工程指示 / 要求簡箋(E.I.)

工程指示編號：EI / 0750 / 19

工程名稱：觀塘裕民坊

工程項目：佛沙窗削腳

J837 佛沙窗退回美而特数量

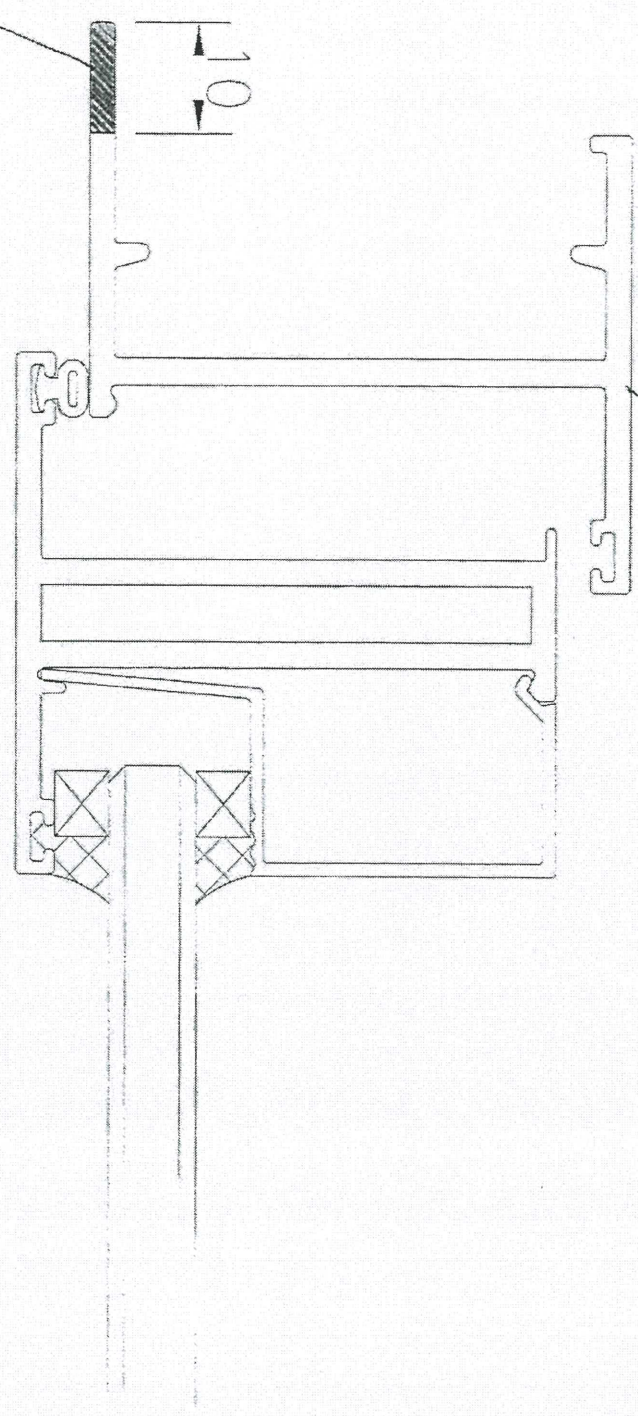
← 削脚 3 隻 (A.R.)
 ← 削脚 1 隻 (A.R.)

← T2W50B 已削脚

T2W50D
 用此款削脚，
 然後更改標籤為 T5W-E-2

X84599 邊企料

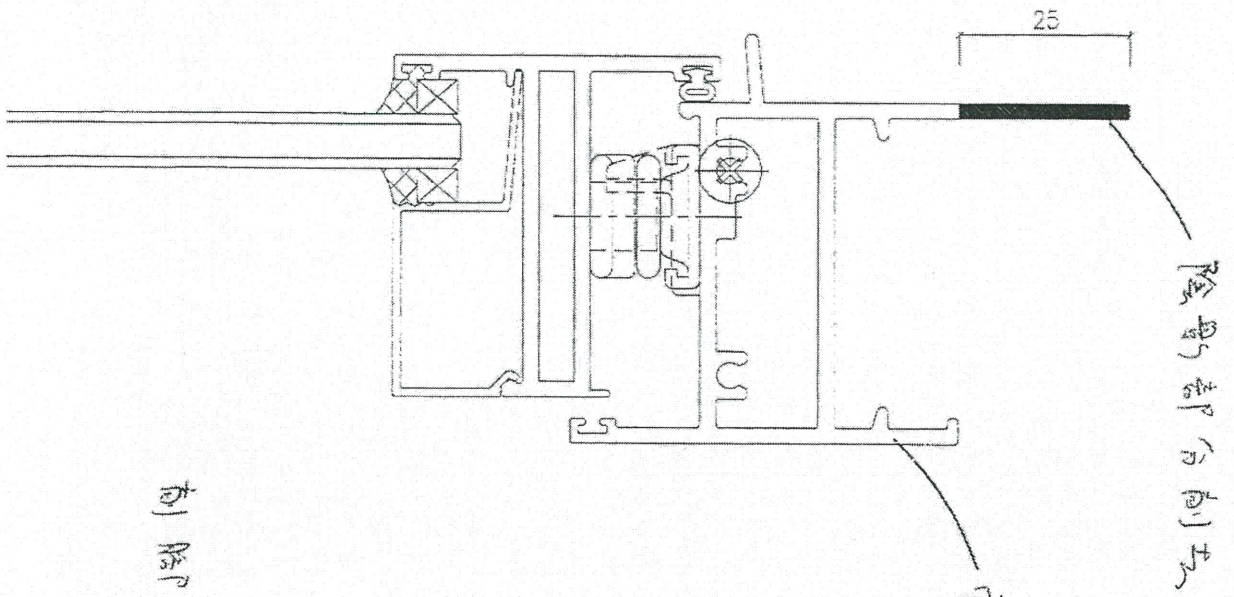
前短 10mm
(陰影部分削去)

削脚後起膠離而失迫 25mm (維修富)

剖除後托腳離石夾邊 25mm (錐頂高)
